BXカネシン株式会社

『高耐久フレックスホールダウン』付属品仕様変更のお知らせ

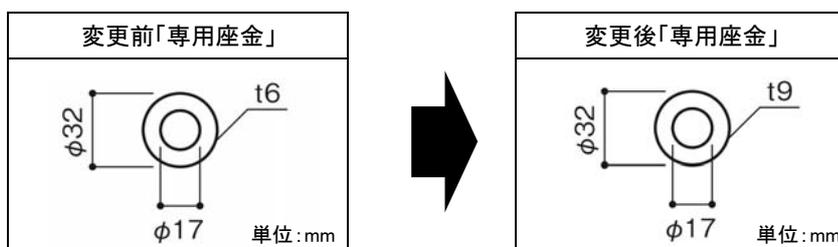
2) 変更内容 付属品「専用座金」の厚みを、6mmから9mmに変更

※座金の厚み以外の変更はありません。

※メーカー希望小売価格の変更はありません。
